Aan Roel van Ark, Twan Reintjes (Teunesen Zand en Grint)
Van Ron Agtersloot
Kopie Coen van Steenkiste (Terraq), Anouk Leppens (Grontmij)
Datum 18 maart 2013
Project Rivierkundige studie CVI Raaieinde (P0003.46)
Betreft Correctie op rivierkundige simulaties

CVI Raaieinde, addendum rivierkundige simulaties

Figuur 1 Bodemprofielen referentie (groen) en ontwerp (blauw), zuidelijke oever

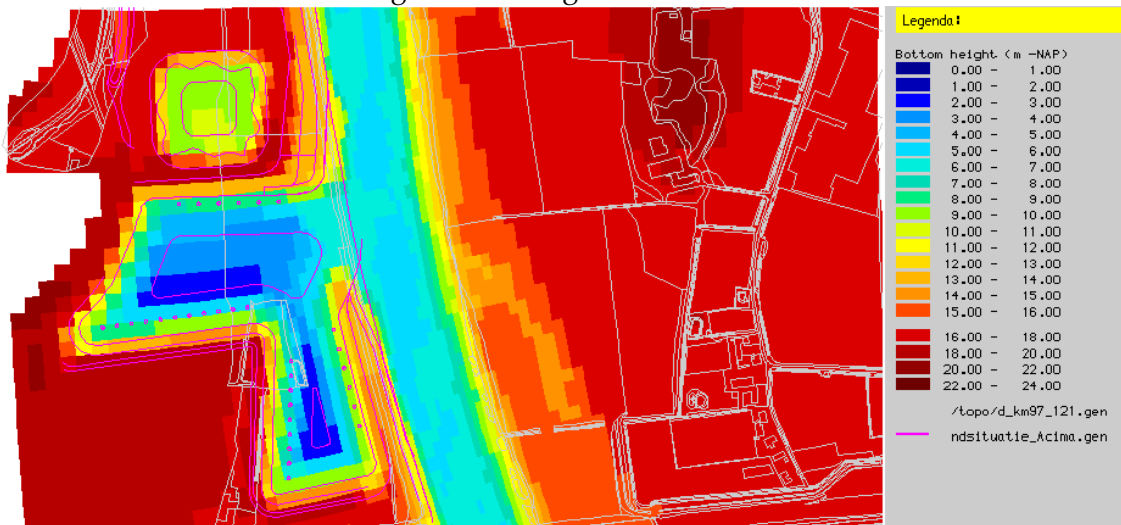
In de oorspronkelijke ontwerp-tekening bleek een hoogtelijn van 6,5 m+NAP op de zuidelijke en noordelijke oever te ontbreken. In de Baseline-maatregel leidde dit tot een ontwerp waarbij een deel van het zomerbed werd verhoogd, zie Figuur 1 (zuidelijke oever). In overleg met RWS Limburg is het ontwerp aangepast waarbij vanaf het snijpunt van de blauwe en groene lijn (op een hoogte van ongeveer 11 m+NAP) de huidige oever gehandhaafd blijft. Voor de noordelijke oever is een vergelijkbare correctie gemaakt.

Figuur 2 Bodemhoogte van gecorrigeerde Baseline-maatregel CVI Raaieinde (ma_cvitijd_a4)

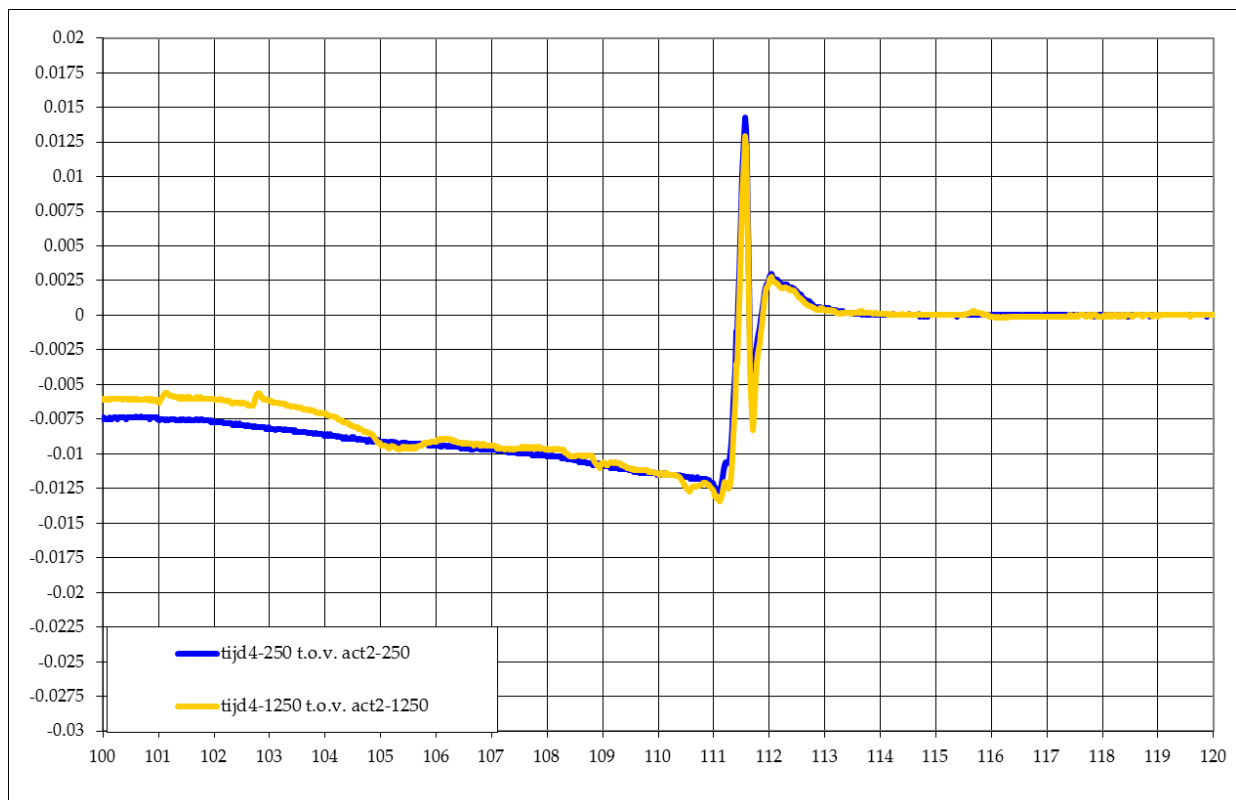
Het resultaat van de correctie wordt getoond in Figuur 2.

Figuur 3 Waterstandeffecten as v/d rivier gecorrigeerd ontwerp (WAQUA-simulatie tijd4)

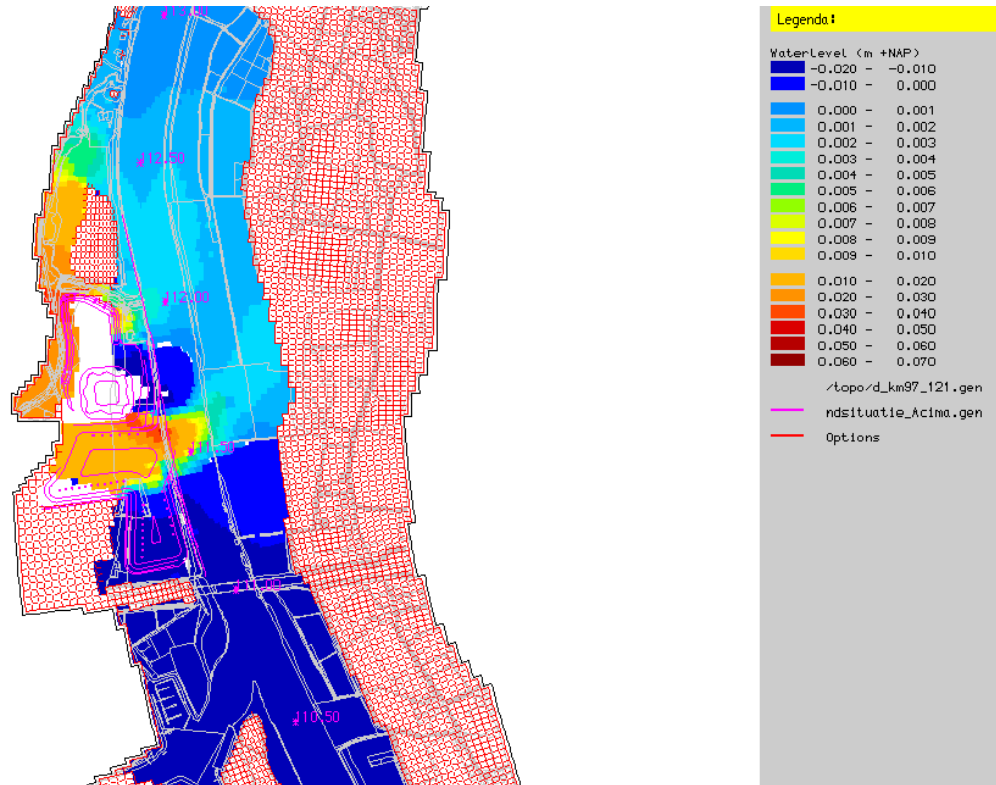
Met het gecorrigeerde ontwerp zijn vervolgens WAQUA-simulaties uitgevoerd. De nieuwe waterstandeffecten in de as van de rivier worden getoond in Figuur 3. Ten opzichte van de WAQUA-simulaties uit (Agtersloot, 2013) is sprake van een beperkt effect. De benedenstroomse piek is enkele mm's lager; in bovenstroomse richting is sprake van circa 1 mm extra waterstandverlaging.
